Verzonden: donderdag 24 april 2025 14:49
Aan: [REDACTED]@vitens.nl>
CC: [REDACTED]grondverzet-oosterveld.nl>; [REDACTED]@dhme.eu>
Onderwerp: RE: Tekening AZC 14/4

Onderwerp: RE: Tekening AZC 14/4

Hierbij de tekeningen.

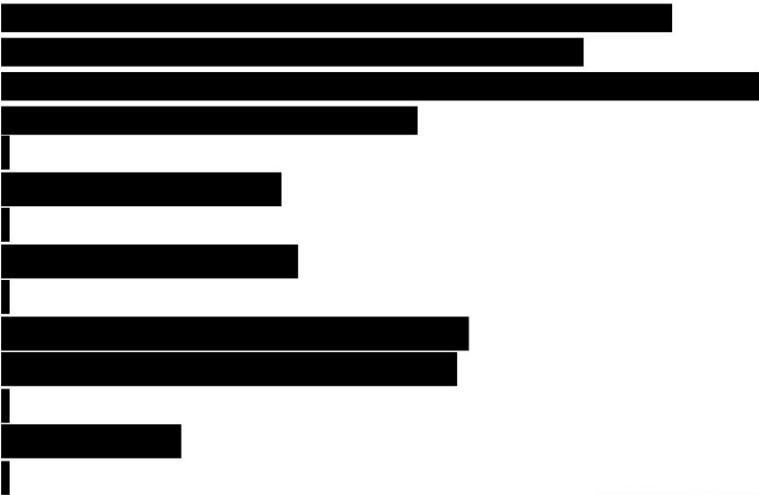
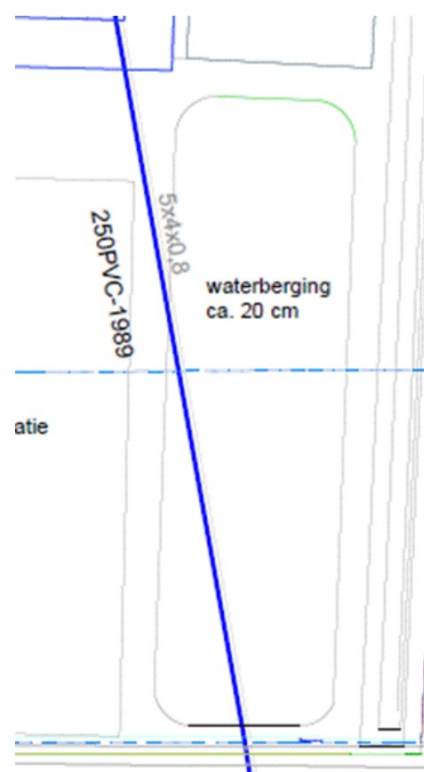
We hebben nog 1 klein puntje waar we hopen dat jullie met ons mee willen denken. De leiding loopt onder de wadi door. Hierdoor kan het mogelijk zijn dat we eventuele lekkages niet gaan opmerken, of niet kunnen graven zonder het water in de wadi weg te pompen.

Is het mogelijk om de wadi iets te verkleinen?

Voor de rest graag zorgdragen dat er tijdens de bouwactiviteiten geen schade ontstaat. Eventueel rijplaten gebruiken bij gebruik van groter materieel. Daarnaast zal onze leiding bereikbaar moeten blijven, zodat we tijdens eventuele lekkage genoeg werkruimte houden om de reparaties uit te voeren.

Bedankt voor je reactie.
Een harde eis van gemeente is dat het oppervlaktewater op eigen terrein wordt opgevangen. Tussen de woningen door worden 6 wadi's gemaakt. De waterberging boven jullie waterleiding is een overloop en de verwachting is dat er alleen bij grote hoosbuien een laagje water in komt te staan. Zeker niet het gehele jaar.

Ik geef jullie reactie "geen bezwaar" door aan de gemeente.
